Place des Moines

commentaires sur les propositions transmises par la mairie de Saint-Antonin-Noble-Val

Position personnelle de D. Perchet

12/08/19

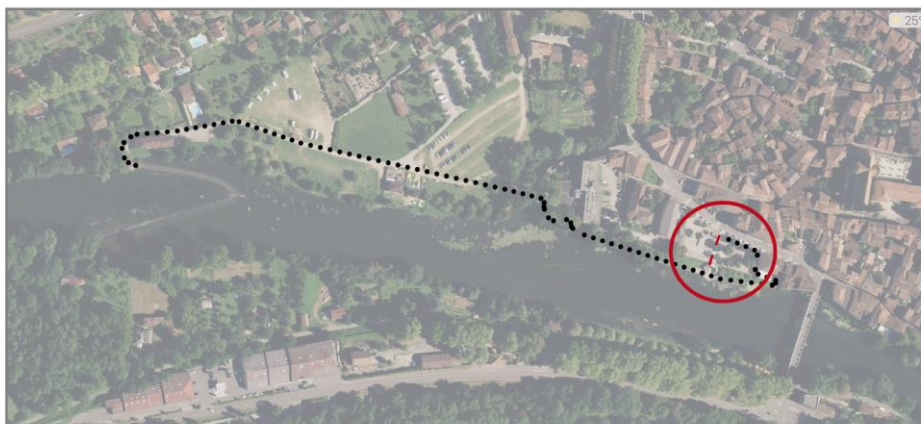
> Un **sol perméable** qui laisse passer l'eau et qui ne réverbère pas la chaleur...
